OFICIO N° 254-2021-ANA-DCERH

Asunto : Información Complementaria al Plan de Rehabilitación
del Sitio Impactado S0110 por Actividades de
Hidrocarburos de la Cuenca del Río Corrientes

INFORME TÉCNICO N° 382-2021-ANA-DCERH

- PARA** : **Abg. Luis Alberto Díaz Ramírez**
Director de la Dirección de Calidad y Evaluación de Recursos Hídricos
Autoridad Nacional del Agua
- ASUNTO** : Información Complementaria al Plan de Rehabilitación del Sitio Impactado S0110 por Actividades de Hidrocarburos de la Cuenca del Río Corrientes, presentada por la Dirección General de Asuntos Ambientales de Hidrocarburos (DGAAH) del Ministerio de Energía y Minas (MEM)
- REFERENCIA** : Oficio N° 013-2021-MINEM/DGAAH/DEAH
- FECHA** : San Isidro, 04 de marzo de 2021

Figura 7. Ubicación de facilidades en el sitio S0110 (Sitio 5)

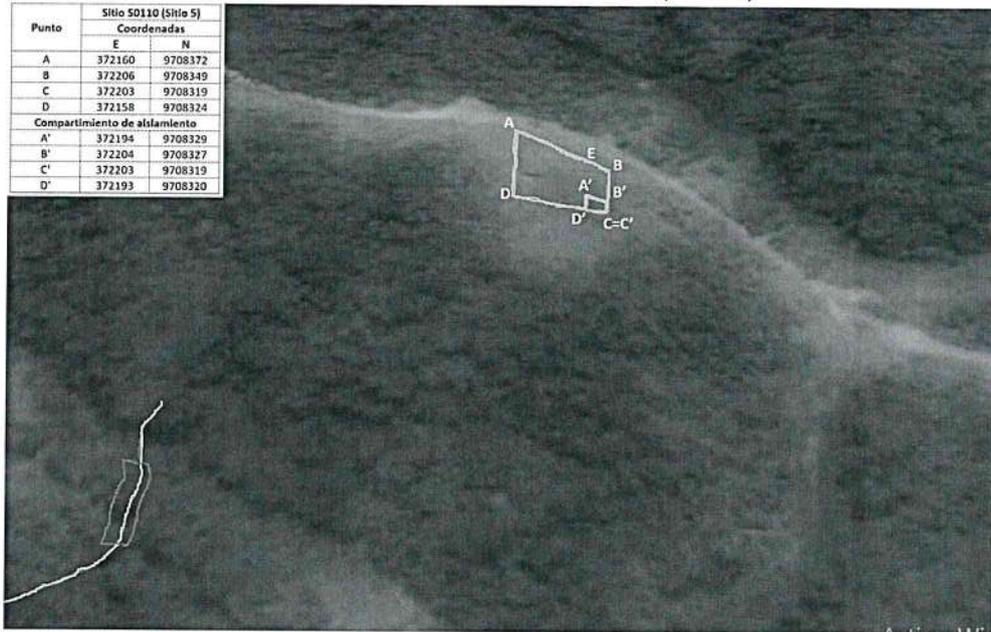
El titular presenta un mapa con la ubicación de las facilidades de remediación: en el anexo 6-4 (mapas 6.4.3.1 del documento de Levantamiento de observaciones) se muestra la ubicación de la PTARD, Campamento, Almacenamientos, Área de tratamiento, Operación, Depósitos, entre otros, los cuales se ubican a más de 150 m de la quebrada (Figura 7).

Figura 8. Ubicación del punto de captación de agua. Cap-S0110.

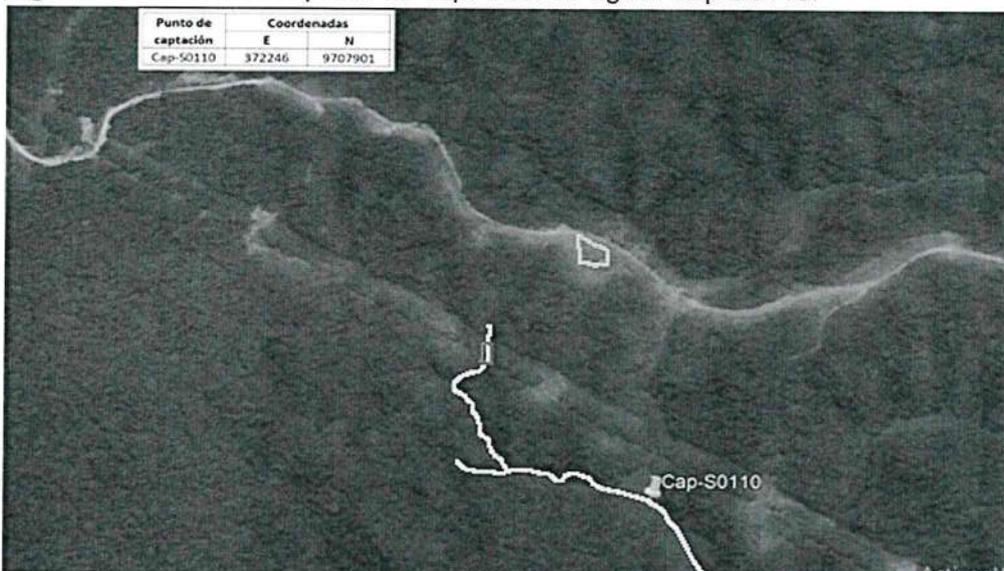
Con respecto a la demanda de agua, el titular indica que el agua industrial y doméstica será obtenida de la quebrada S0110 (Cap-S0110) de coordenadas 372246 E y 9707901 N (WGS-84), Figura 8. El agua será utilizada en las labores de pretratamiento de sedimentos, actividades de cierre del compartimiento de aislamiento, riego en revegetación y para control de polvo en caminos. Añade que no se tiene previsto hacer vertidos a cuerpos de agua, el agua doméstica será reutilizada en la operación, después de haber pasado por los controles de calidad de un tratamiento en una PTAR.

Indica que la demanda de agua doméstica será 2,24 m3/día; el agua residual doméstica tratada será utilizada como agua industrial. Además, presenta el balance agua (Cuadro 19).

Observación no subsanada

Figura 9. Imagen ilustrativa del proceso de intervención

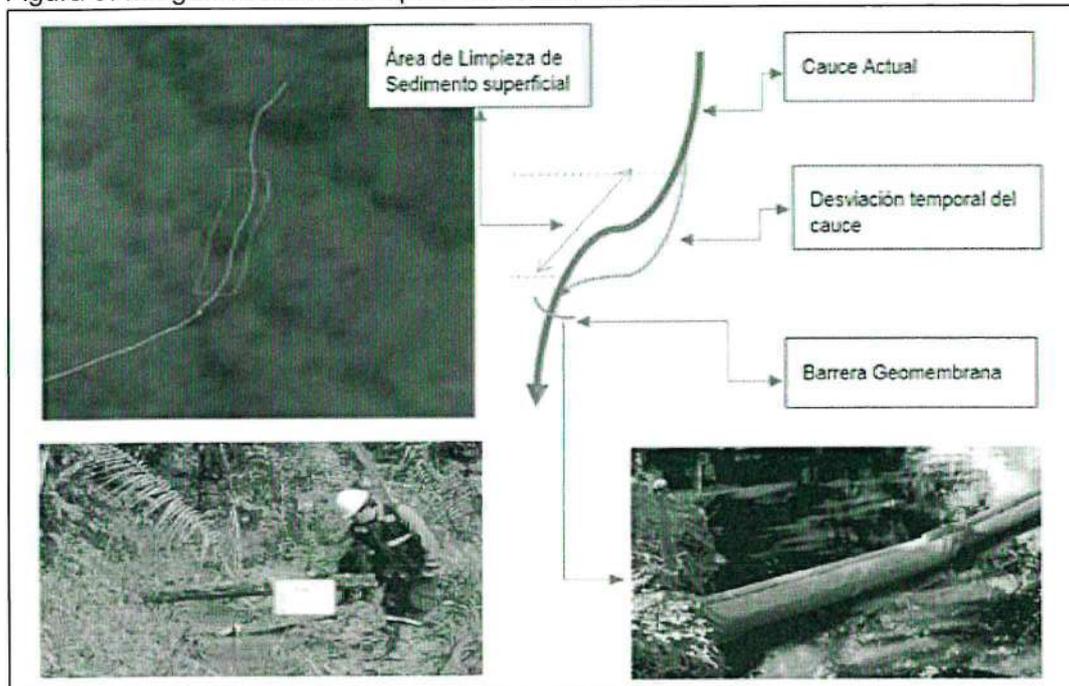
- 4.10. Observación N° 10:** El ítem 5.7.2.6 «Programa de manejo del recurso hídrico», deberá ser actualizado tomando en cuenta los impactos que se reevalúen en la observación anterior. Además, incluir las medidas de manejo ambiental durante la etapa constructiva del dique de contención propuesto, durante la extracción manual del suelo contaminado con la finalidad de evitar la resuspensión de sedimento, incremento de la turbidez y el transporte de los contaminantes (dado que la zona a remediar pertenece al bosque de terrazas inundadas) y precisar si se realizará en alguna temporada específica, así como las medidas de manejo post extracción del material de préstamo en dicha área.

Al respecto, de la observación 9, debe reevaluar el potencial impacto a la calidad del agua superficial durante el retiro del sedimento contaminado con arsénico y presentar las medidas de manejo ambiental para evitar que durante la remoción de los sedimentos pueda alterar la calidad del agua y afectar el uso aguas abajo.

Observación no subsanada

El titular señala que los análisis de riesgo dieron niveles aceptables a la salud humana y niveles entre medio y bajo para el componente ambiental, por lo que, no

aplica una acción de remediación. En ese sentido, el alcance del trabajo consiste en el retiro o limpieza superficial de unos 20 cm de sedimentos en un tramo de 36 metros de la quebrada. Para ello, se realizará el desvío del curso de agua, de forma de baipás, y dejar libre el tramo de la quebrada donde se retirará manualmente el sedimento (Figura 9).
